STADT LEVERKUSEN

**Vorhabenbezogener Bebauungsplan V 30/III
„Alkenrath – Kita zwischen Geschwister-Scholl-
Straße und Teich“**

Äußerungen zur frühzeitigen Beteiligung

Abwägungsvorschlag der Verwaltung mit Beschlussentwurf
gem. § 1 (7) BauGB

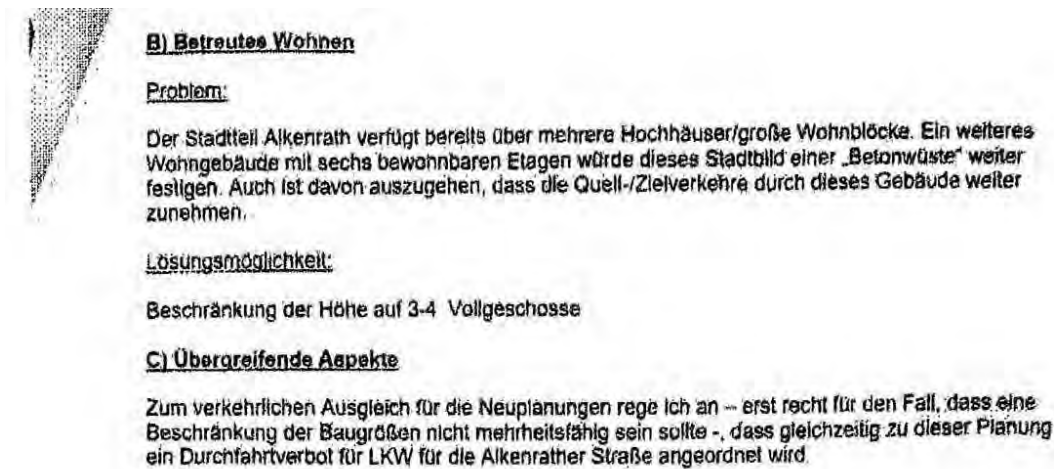
Der Stadtteil Alkenrath verfügt bereits über zwei Kindertageseinrichtungen, die eine wohnortnahe Betreuung von Kindern sicherstellen. Es ist nicht ersichtlich, ob die hier vorgesehene Kindertagesstätte wirklich nur einen örtlichen Alkenrather Bedarf oder einen überörtlichen Bedarf abdecken soll. Aufgrund der Planung ist jedoch zu vermuten, dass auch ein überörtlicher Bedarf abgedeckt werden soll.

Unabhängig davon, dass bei der Planung von Kindertageseinrichtungen vom Grundsatz „Kurze Beine – kurze Wege“ ausgegangen werden und eine Kindertageseinrichtung keine zusätzliche Funktion auch für andere Stadtteile (auch aus pädagogischen Gründen) übernehmen sollte, ist zu bedenken, dass eine Kindertagesstätte auch Individualverkehr nach sich zieht, was den von Durchgangsverkehr besonders belasteten Stadtteil Alkenrath noch weiter belastet.

- Nur Planung einer Kindertagesstätte, die alleine einen ggf. noch nicht gedeckten lokalen Alkenrather Bedarfs berücksichtigt und Beschränkung eines Baus auf diese Differenzgröße
- Aufstockung der städtischen Kindertagesstätte, soweit dies für einen eventuellen lokalen Mehrbedarf erforderlich ist und Verzicht auf den Neubau, jedenfalls Verzicht auf den Bau einer Kindertagesstätte, die auch die Bedarfe anderer Stadtteile abdeckt.

Grundsätzlich fehlen in Leverkusen ca. 1.000 Kita-Plätze. Ein Teil davon am Standort Leverkusen-Alkenrath und in direkter Umgebung, die an dem Standort Geschwister-Scholl-Straße optimal gebündelt werden können. Derzeit ist kein Grundstück als Alternative in entsprechender Lage und Größe verfügbar. Ein Aufstocken der bestehenden städtischen Kindertagesstätteinrichtungen ist baulich nicht umsetzbar, darüber hinaus würde eine höhere Anzahl an Kindern in der bestehenden Einrichtung eine größere Außenfläche erforderlich machen, was an den bestehenden Standorten nicht leistbar ist.
